技术简讯

FA-CN-0492-A

基于Q大型输入输出模块继电器变更而修改手册记载内容的通知

QY11AL、QY13L

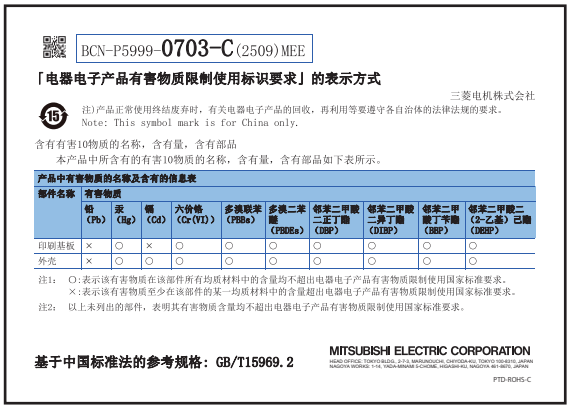
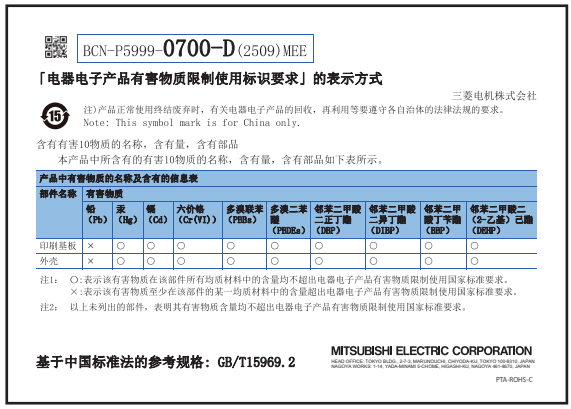
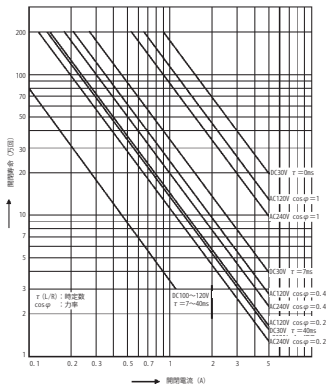
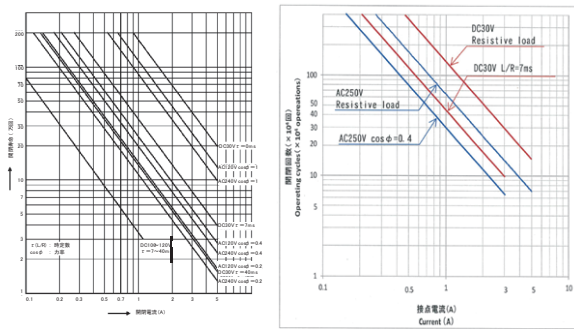
变更随附手册的记载内容及用户手册中的继电器寿命图。随附手册仅采用中文标记，有害物质表也以中文进行记载。

项目	变更前	变更后
随附手册(有害物质表)		 镉(Cd)的项目从“×(含有)”变更为“○(不含有)”。 手册编号从BCN-P5999-0703变更为BCN-P5999-0700。
用户手册(继电器寿命图)		 作为继电器寿命(触点开关寿命)的参考数据，在现有图表的基础上追加新的“无镉产品”的图表。

关于应参照用户手册所记载的两个图表中的哪一个图表，请参照随附手册。镉(Cd)项目为“×”时，请参照变更前的图表，为“○”时请参照变更后的图表。
